臺北市信義區信義段四小段 32、33-2 地號  
市有土地設定地上權案  
環境影響說明書申請備查內容

(車道入口上方花架投影面積計入建築面積、  
總樓地板面積及戶數減少、停車場配置調整、  
地面層及屋頂層綠覆率增加、部分圖面變更)

開發單位：南山人壽保險股份有限公司

中華民國一一三年二月

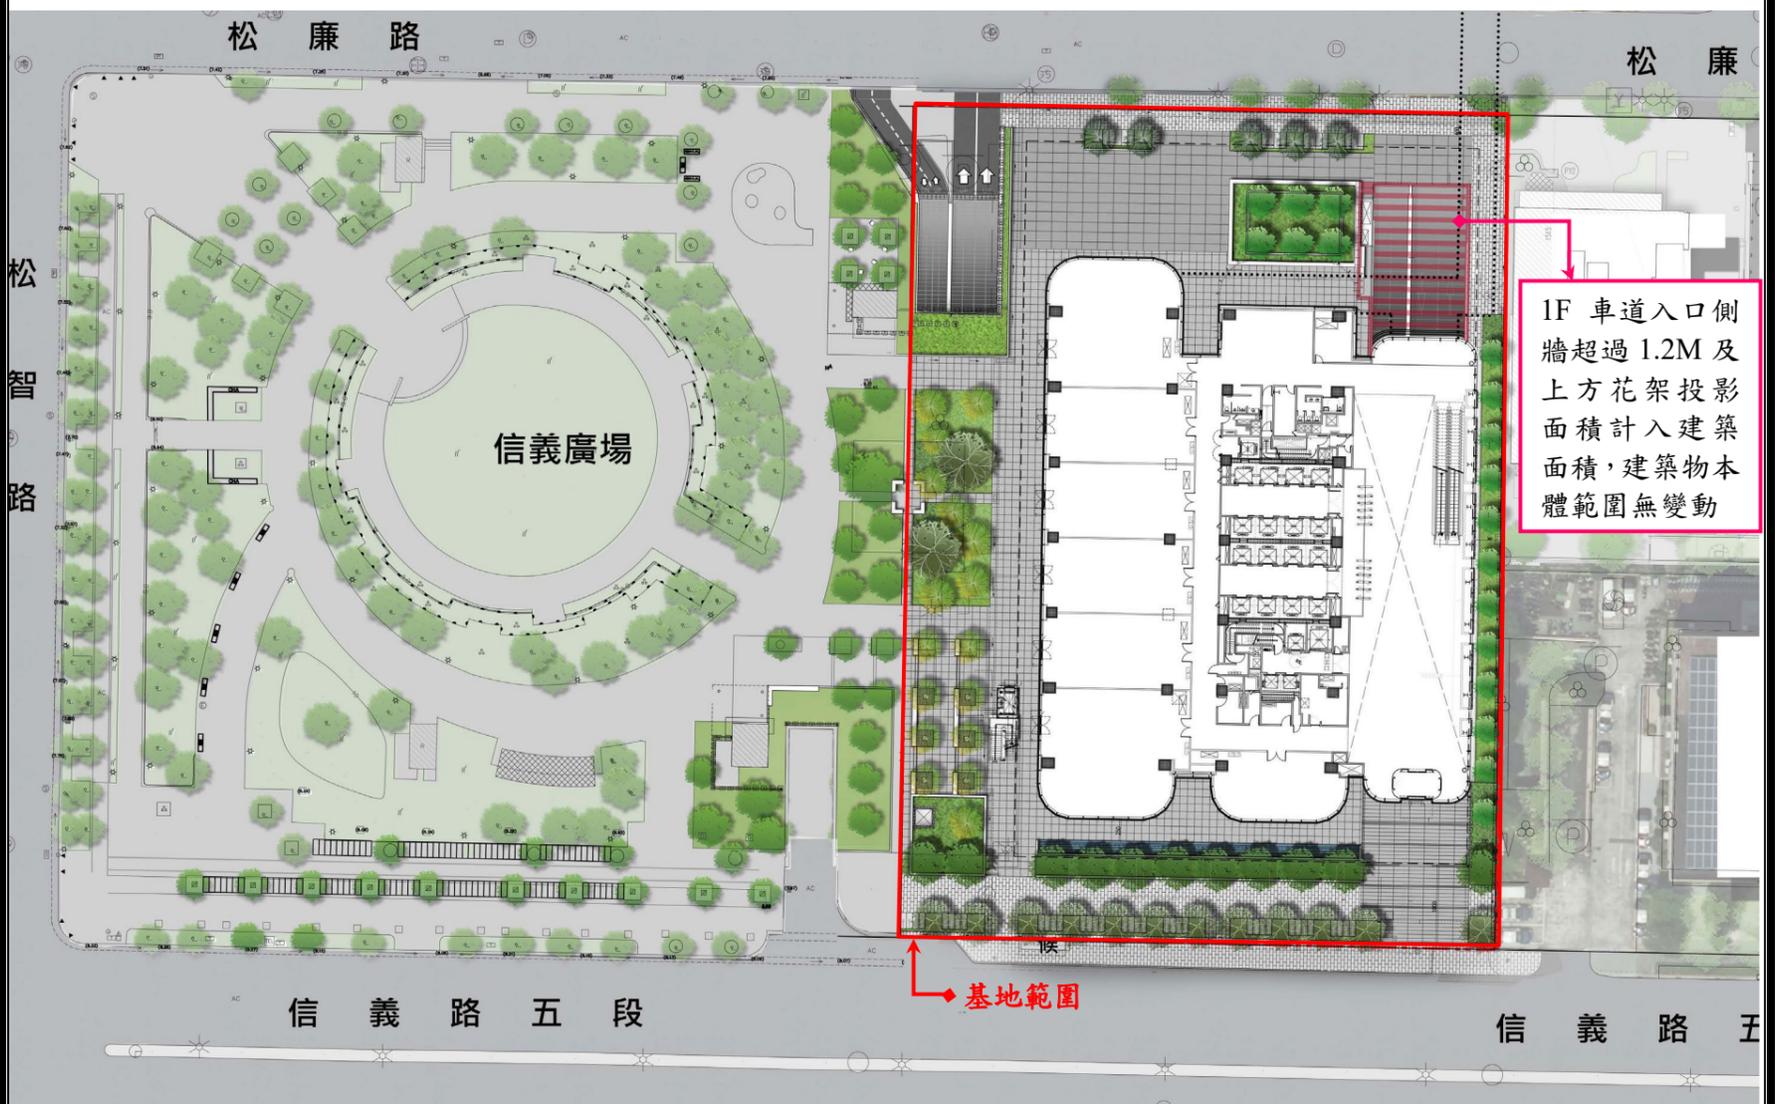
本案環說書定稿本核准之一樓平面配置圖，詳請參閱圖1，p.7(上圖)，因1F 車道入口側牆超過 1.2M 及上方花架投影面積計入建築面積，致建築面積增加、實設空地面積減少(建築物本體範圍無變動)，變更後一樓平面配置圖詳請參閱圖1，p. 7(下圖)。

1F 車道入口側牆超過 1.2M 及上方花架投影面積計入建築面積，建築物本體範圍無變動

A. 實設建築面積：3,225.21 m<sup>2</sup>，變更為 3,322.30 m<sup>2</sup>，增加 97.09 m<sup>2</sup>。

B. 實設建蔽率：45.43%，變更為 46.80%，增加 1.37%。

圖3.16 地下三層平面圖 Scale:1/400

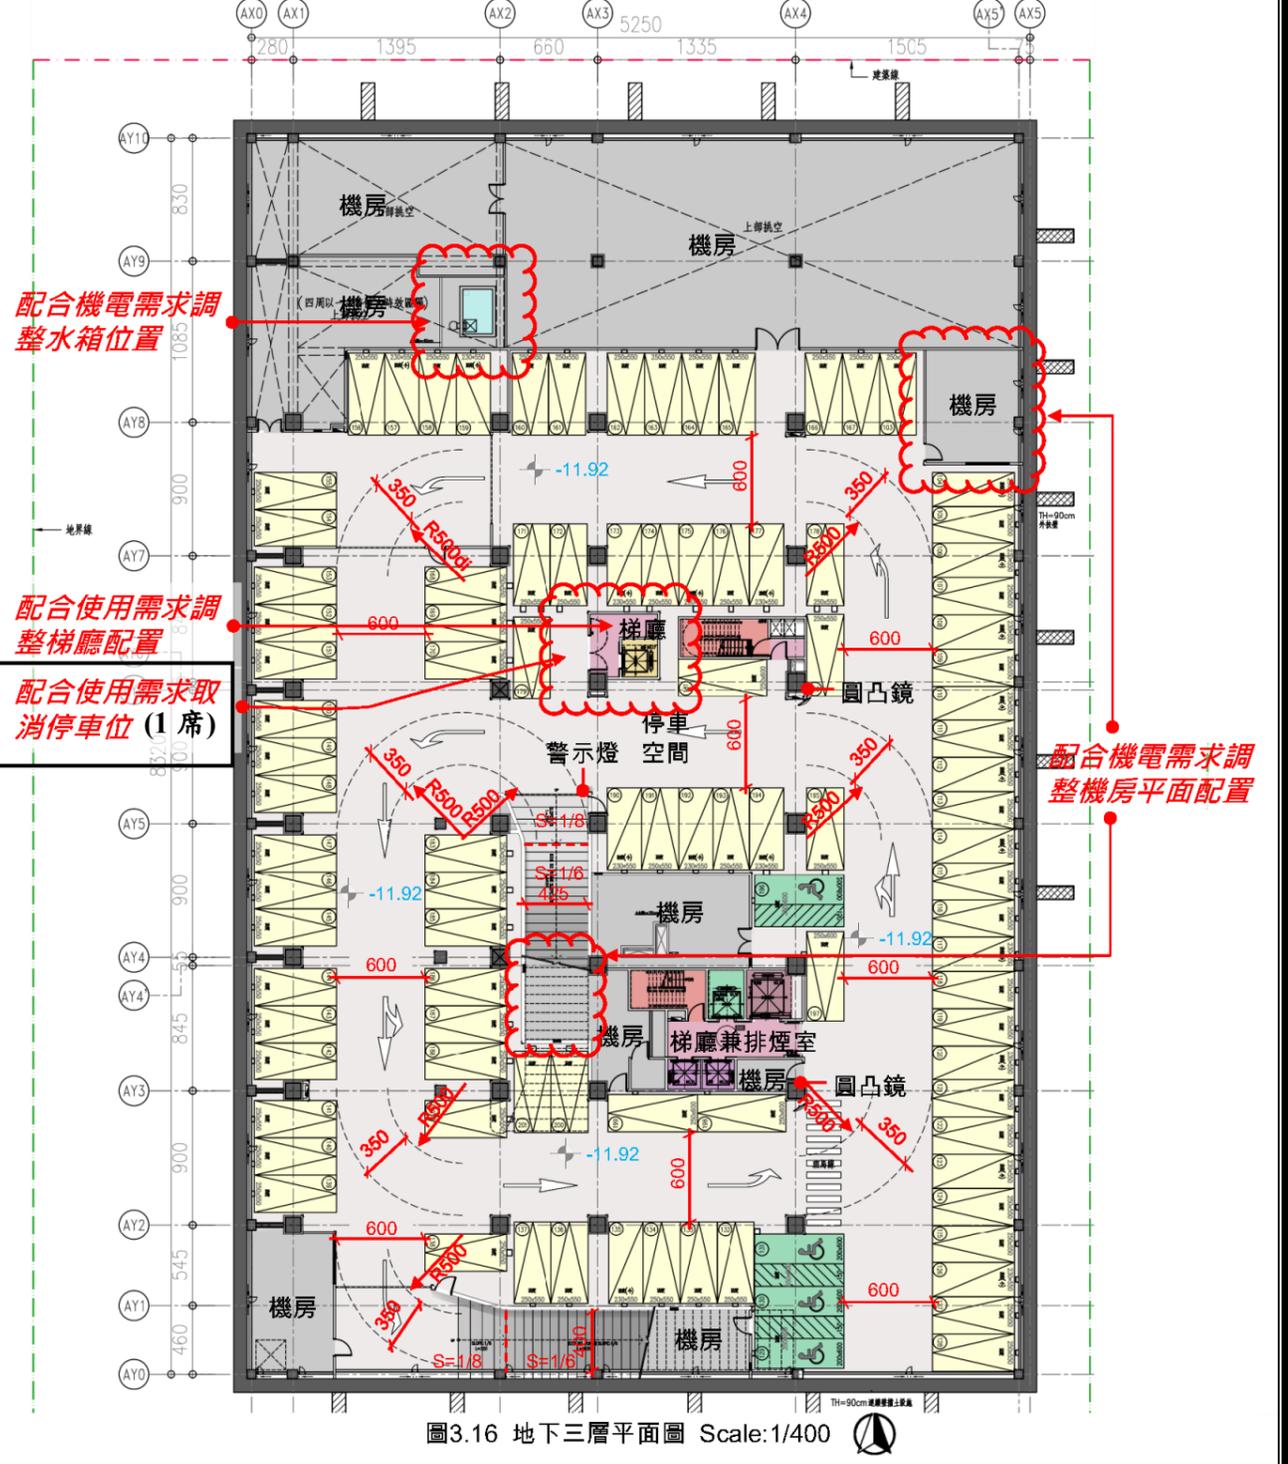
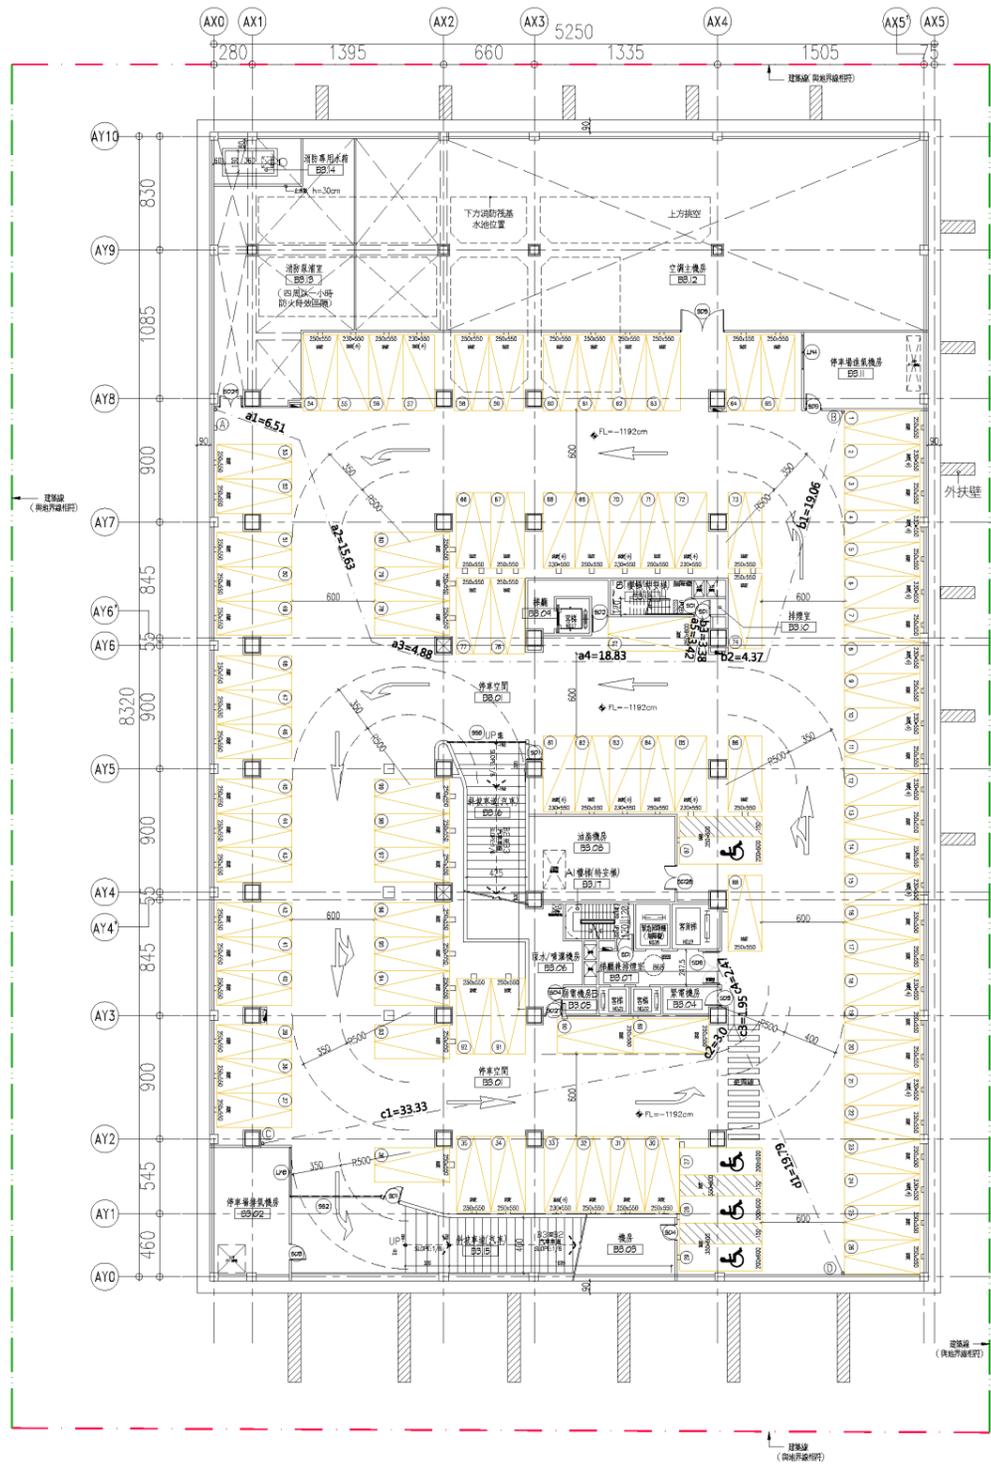
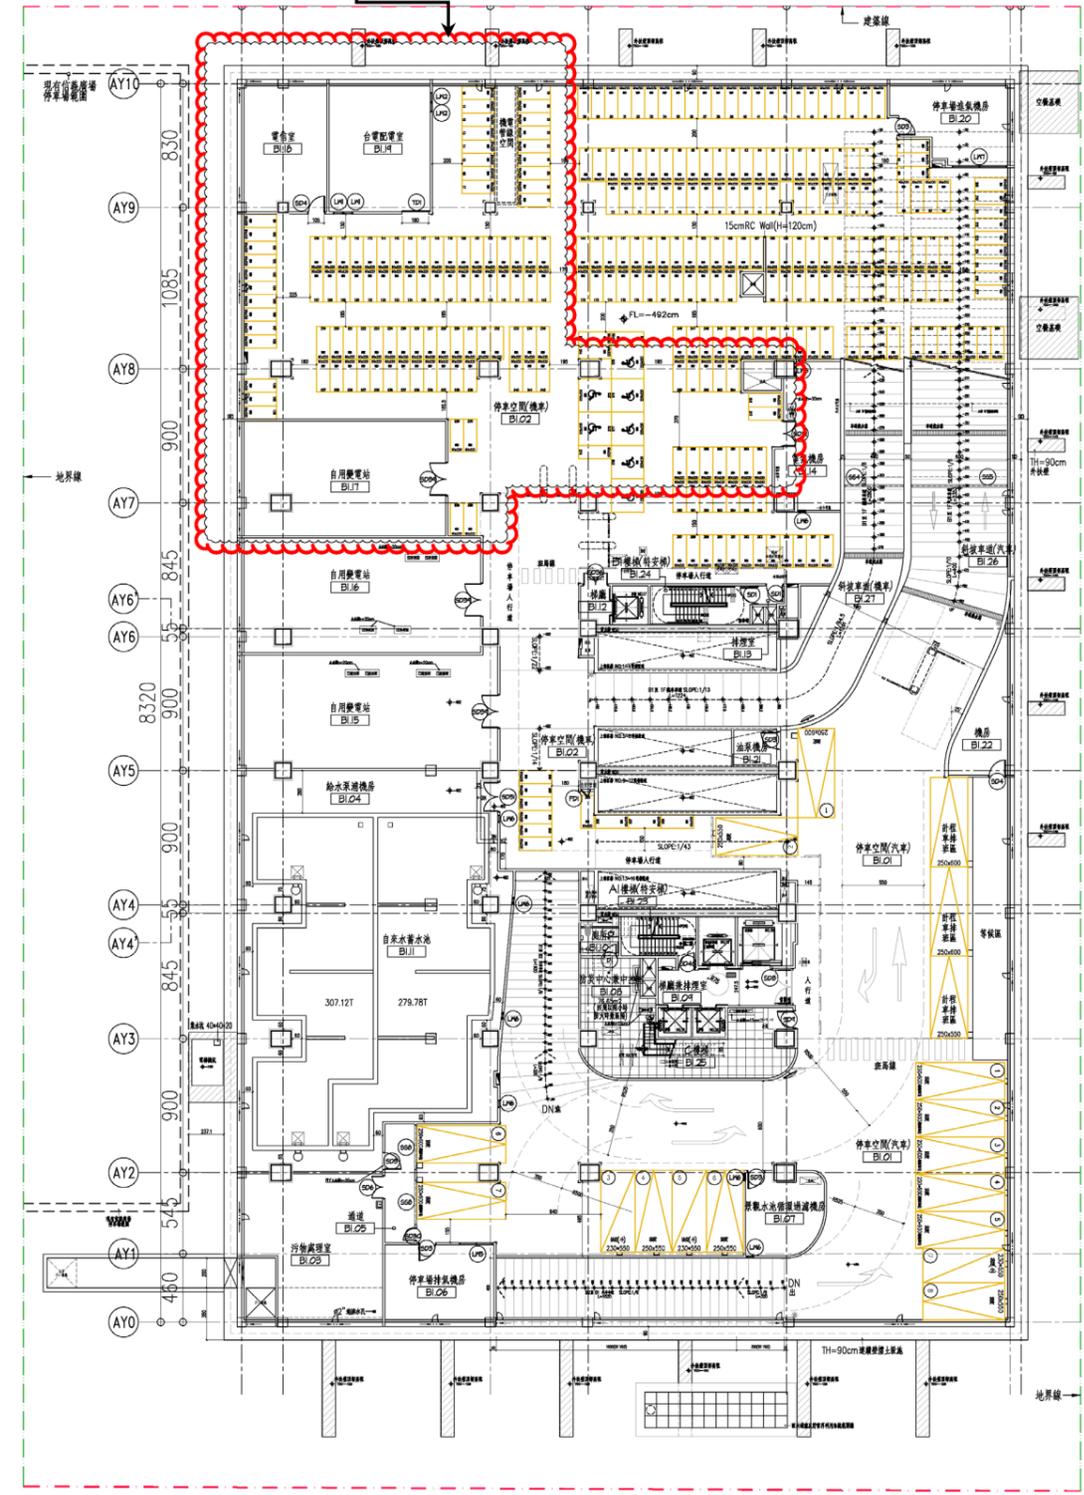
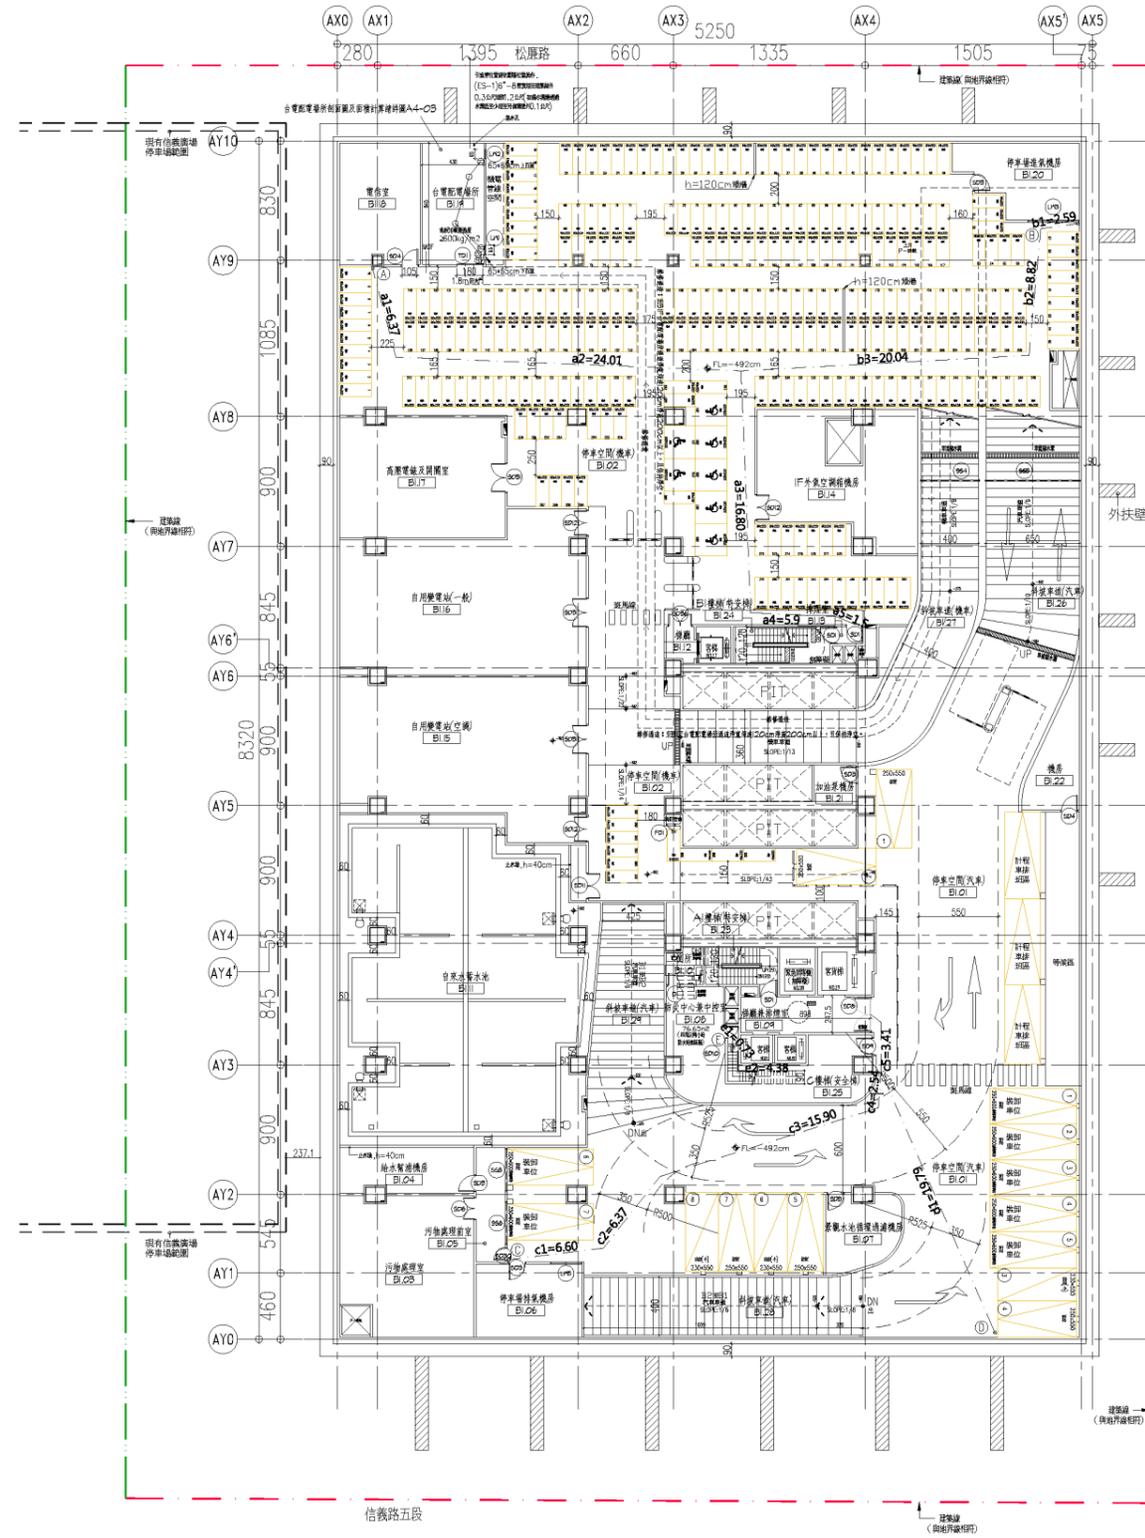
本案環說書定稿本附錄三地下三層及地下一層平面配置圖(p.A3-1及p.A3-3)，詳請參閱圖2~圖3(pp.8~9(左圖))，本次因配合機電需求調整停車場配置，汽車位減少1席(B3F)、機車位增加13席(B1F)，變更後地下三層及地下一層平面配置圖，詳請參閱圖2~圖3(pp.8~9(右圖))。

A.實設汽車車位：201席(不含裝卸車位7席)(含40席電動汽車位，其餘全數預留電動汽車管線)，變更為200席，減少1席(不含裝卸車位7席)(含40席電動汽車位，其餘全數預留電動汽車管線)。
